検	図
品　名	ゲートポール　スティック170　ホワイト/グレー/ベージュ/ブラック △EP-ST170-WH/GR/BG/BK (アルミポスト2型)	作成年月日	'07.3.19	三澤	内
寸法・重量	全高1902　／　33Kg	縮　尺	1／10		
材質・仕上	GRC（ガラス繊維強化セメント）製 複層左官材吹付仕上げ	株式会社 トーシンコーポレーション

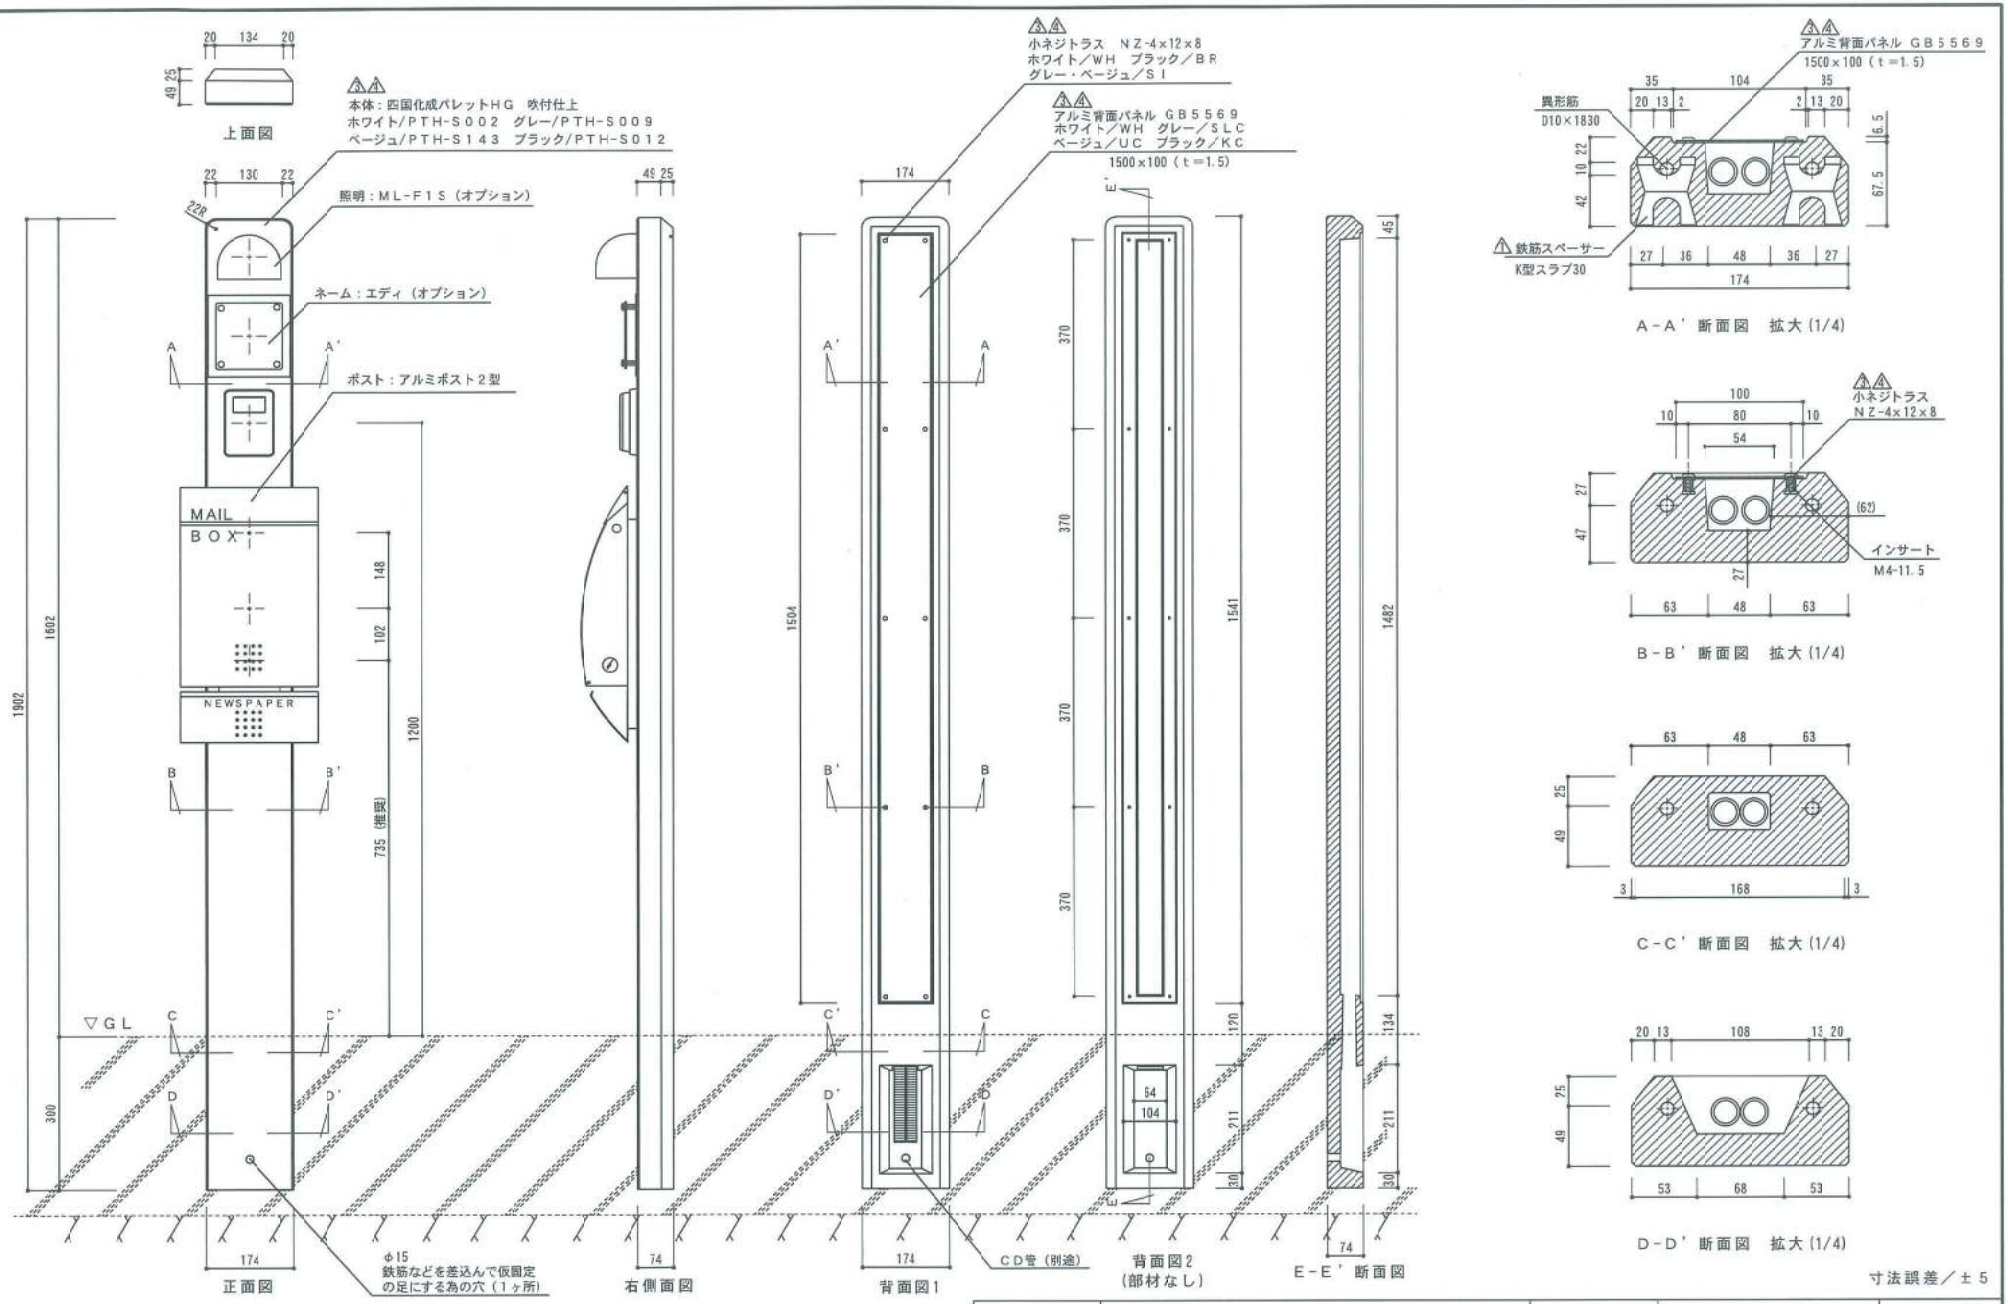
△'13. 4.1　本体仕上げ色変更　BR（ブラウン）→BG（ベージュ）　背面パネル色変更BKC→UC

△'10.10.4　背面SUSカバー(1500×100 t＝1.2)→アルミ背面パネル(GB5569 1500×100 t＝1.5)へ変更
トラスネジM4×12→小ネジトラスNZ-4×12×8へ変更

△'09.10.1　本体仕上げ材変更　パレット（PT-S○○）→パレットHG（PTH-S○○）

△'08.6.23　変更(鉄筋スペーサーの変更)
